**CCR-VIA -- COMITATO DI COORDINAMENTO REGIONALE PER LA VALUTAZIONE D'IMPATTO AMBIENTALE**

**Giudizio n° 4448**                      **Del**                      **19/12/2024**  
**Prot. n° 24/0410728**                      **Del**                      **05/11/2024**

**Oggetto:** Istanza per l'avvio del procedimento di Verifica di assoggettabilità a VIA ai sensi dell'art. 19 del D.Lgs. 152/2006 e ss. mm. e ii., relativa al progetto Impianto di recupero rifiuti non pericolosi

<b>Istruttoria Tecnica</b>	<b>Verifica di Assoggettabilità a V.I.A. – V.A. con annessa Valutazione di Incidenza di competenza comunale.</b>
<b>Progetto</b>	<b>CO.GE.PO. Srl - Impianto di recupero rifiuti non pericolosi</b>

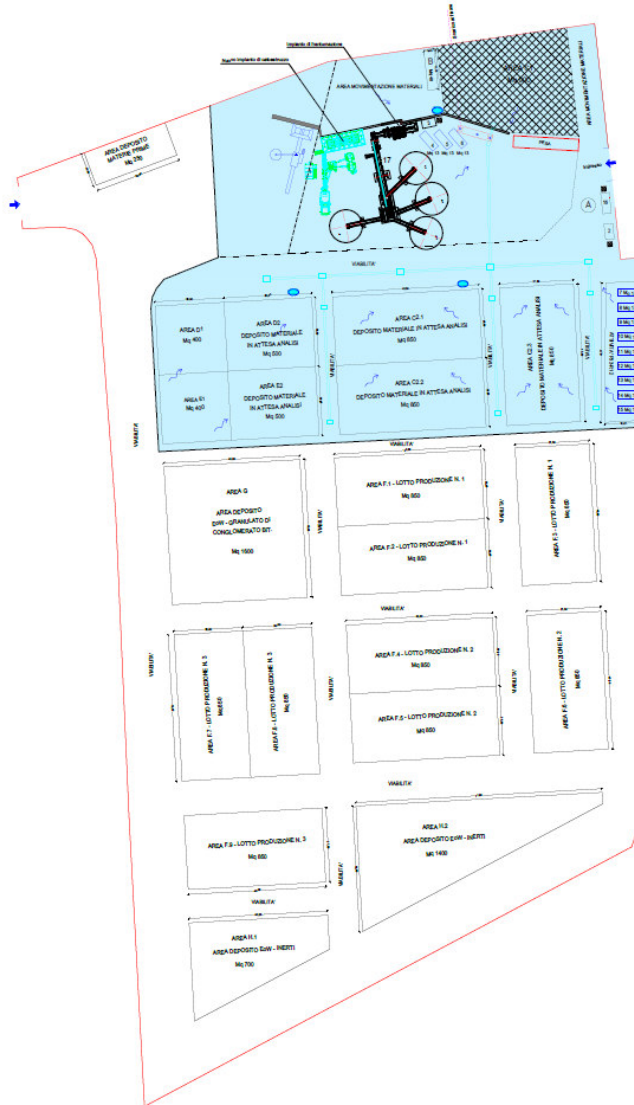
Rilevato che nello SPA non viene data evidenza del completamento della recinzione perimetrale;

Rilevato che nella planimetria del sito risultano:

- area C1 di 900 mq attualmente pavimentata ed impermeabilizzata in cls nella porzione nord dell'impianto;
- area di impianto destinata a trattamento e deposito rifiuti da impermeabilizzare con pavimentazione in cls e/o telone HDPE;
- porzione di area a sud non impermeabilizzata e in cui non è prevista impermeabilizzazione;

Fig. 9: planimetria indicante i punti di misura e i recettori

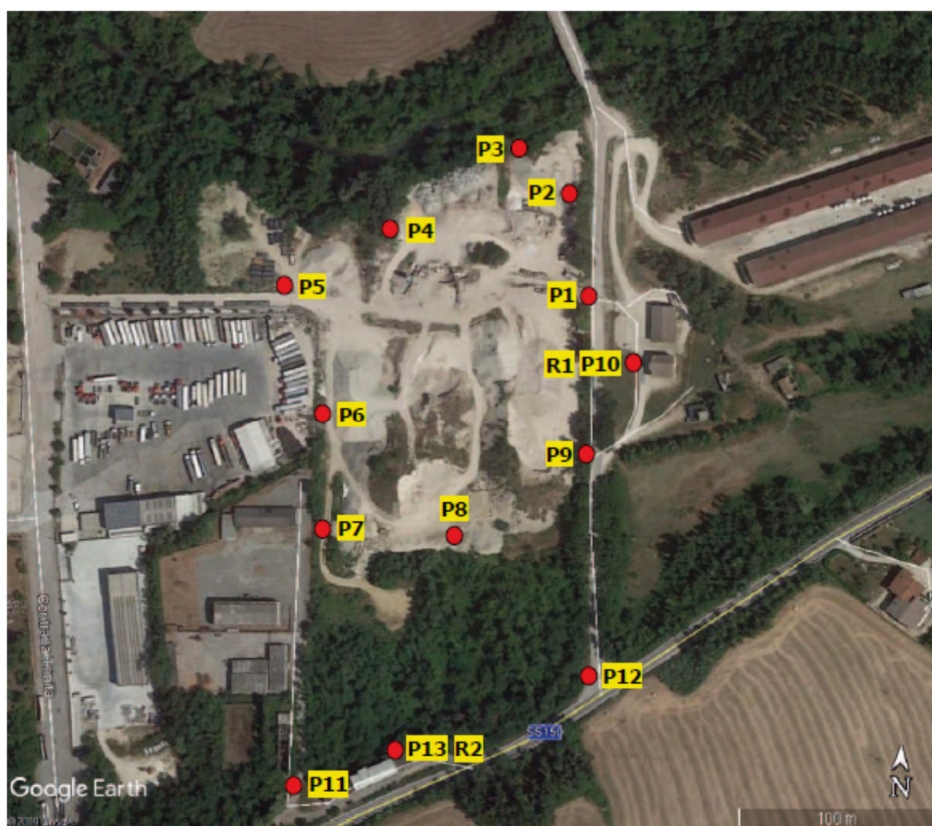
Rilevata la presenza di un recettore abitativo a distanza inferiore a 50 m;

Vista la valutazione previsionale di impatto acustico e rilevato che la stessa non chiarisce come sia stato ricavato il livello di potenza sonora per il nuovo impianto, anche alla luce degli obblighi previsti dal D. Lgs. 262/2002 concernente l'emissione acustica ambientale delle macchine ed attrezzature destinate a funzionare all'aperto;
